CADANGAN PEMBINAAN PROJEK
BALAI BOMBA DAN PENYELAMAT BEAUFORT, SABAH
KPKT/CPPCSB/802/48

LAPORAN KAWALAN KUALITI
PERUNDING ARKITEK

APRIL 2021

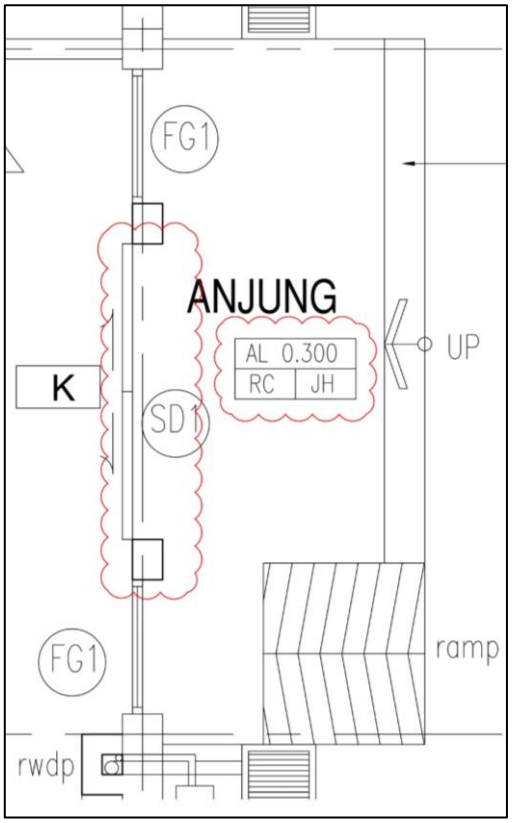
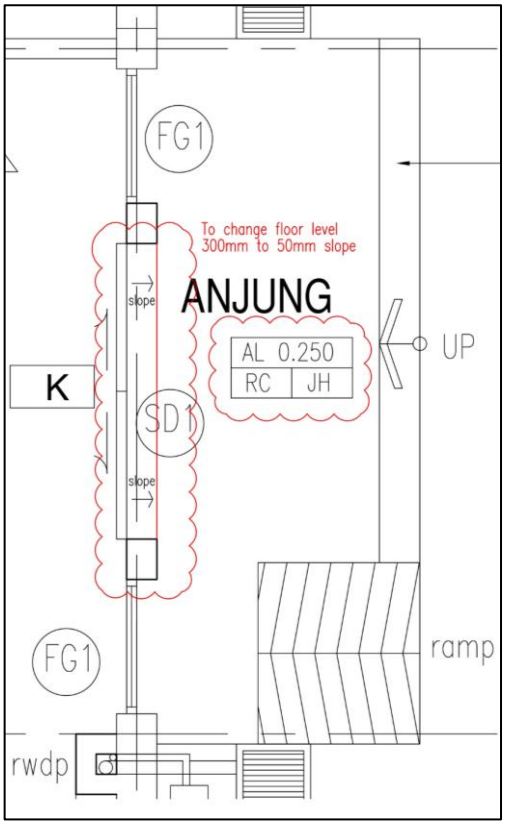
Ulasan:
Bagi mengatasi kemungkinan berlakunya tempias dan takungan air hujan di Anjung yang boleh menyebabkan limpahan ke bahagian dalaman ruang Lobi.

ii) *Floor Trap* di kawasan Laman

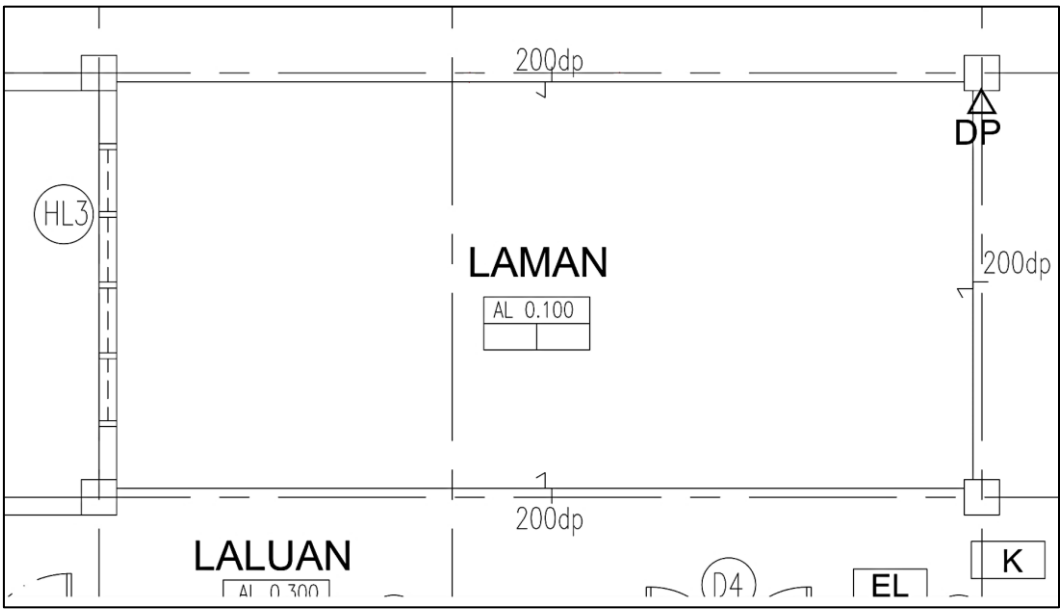
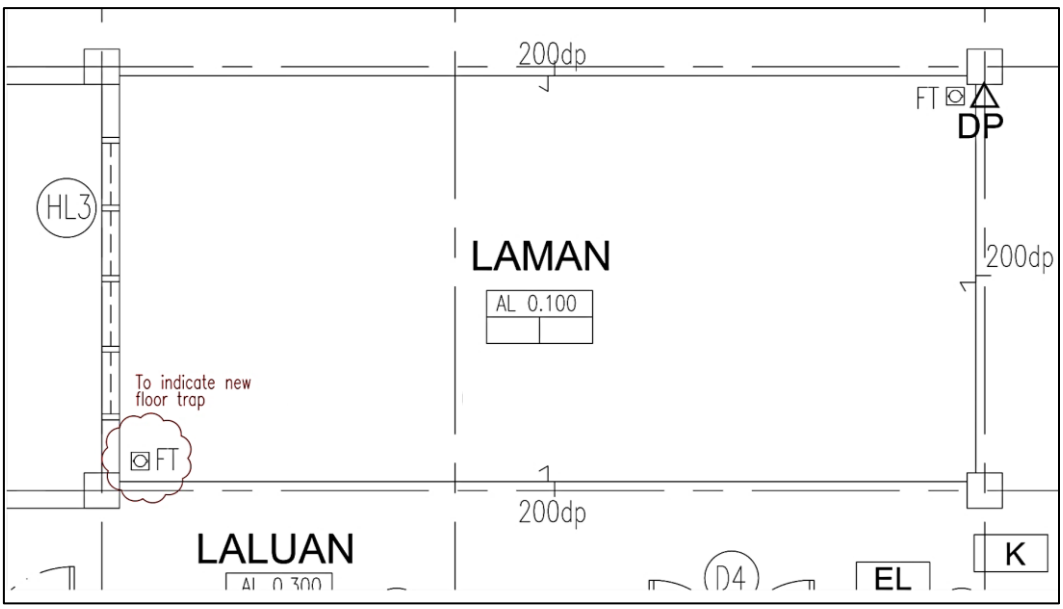
Cadangan:
Diadakan *Floor Trap* yang sebelum ini tiada dalam rekabentuk.

Ulasan:
Bagi sebarang keperluan untuk pengaliran air sekiranya kerja pembersihan atau mencuci ruang Laluan dan ruang sekitarnya dilakukan.

iii) *Sliding Window* di Bilik Kawalan

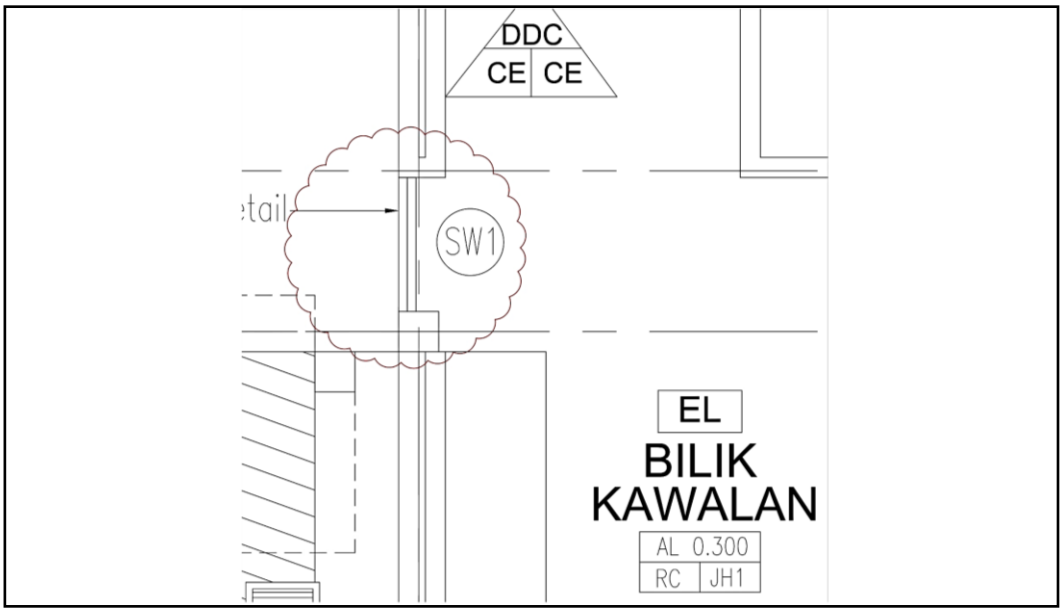
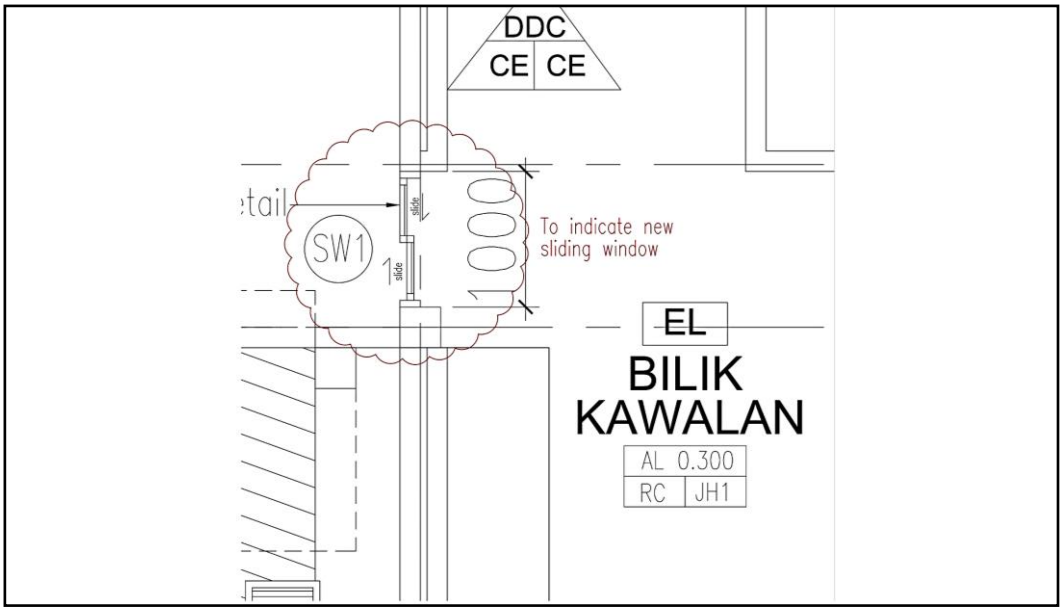
Cadangan:
Saiz dan perincian tingkap ditambahbaik.

Ulasan:
Untuk lebih praktikal dan bersesuaian dengan kelebaran bukaan pada dinding serta kedudukan petugas.

iv) *Counter Top Glass* di Kaunter Pejabat Operasi

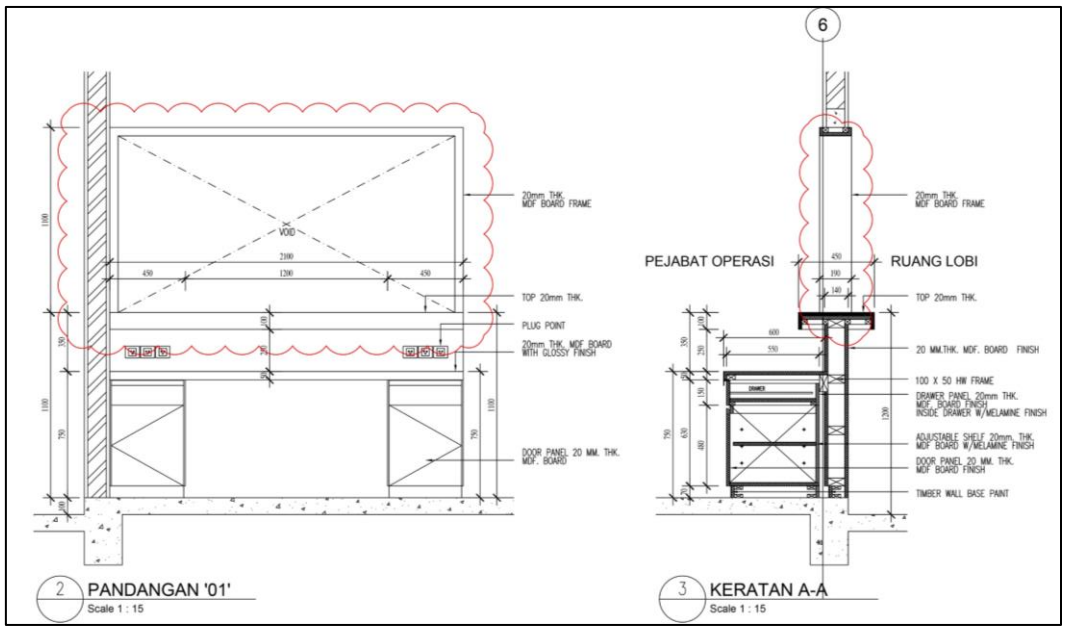
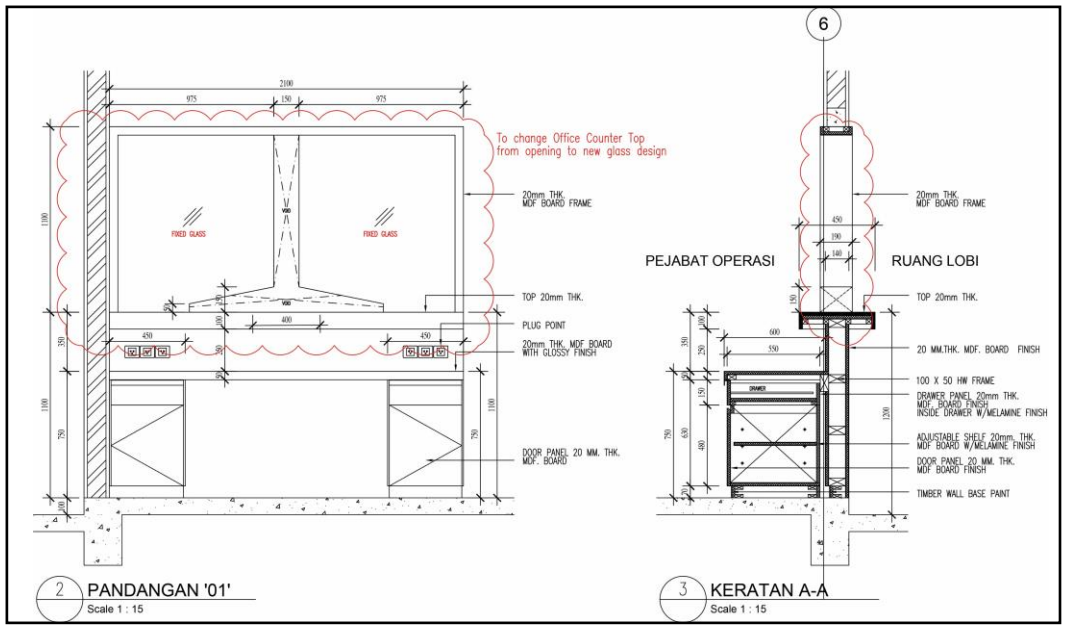
Cadangan:
Daripada hanya bukaan kepada tambahan *Glass*

Ulasan:
Bagi ciri keselamatan dan praktikaliti yang lebih baik untuk urusan di Kaunter.

vii) Kemasan Lantai di Bilik *Gymnasium*

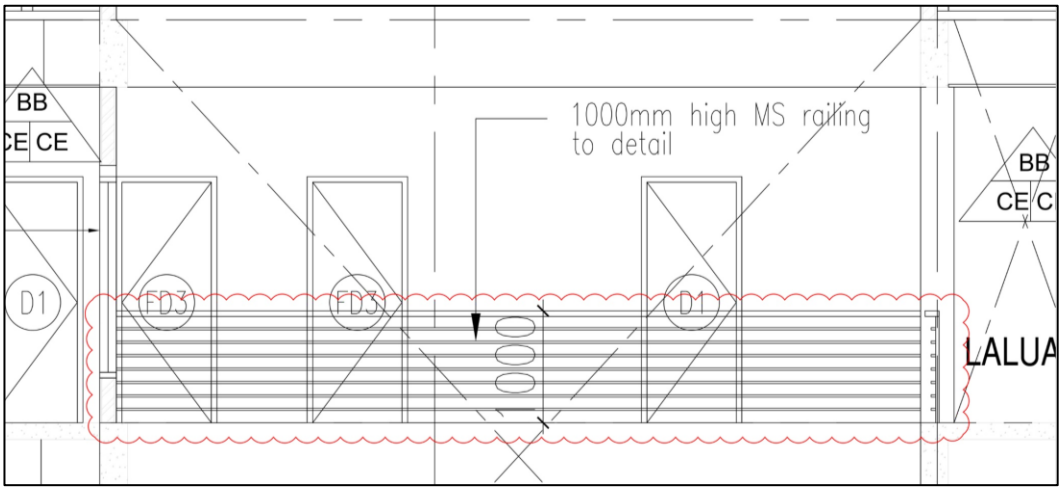
Cadangan:
Ditukar daripada *Homogeneous Tiles* kepada *Heavy Duty Vinyl Flooring.*

Ulasan:
Bagi mengatasi masalah kerosakan kemasan lantai, praktikaliti dan memberi kesan akustik yang lebih baik terutama di ruang bahagian aras bawah.

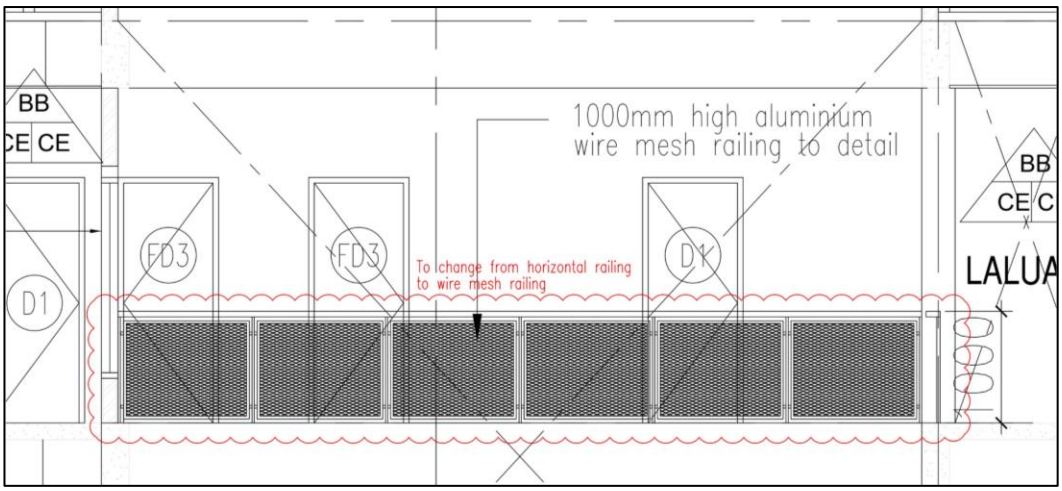
Ulasan:
Bagi meningkatkan ciri-ciri keselamatan dan mengurangkan risiko bahaya kepada para petugas.
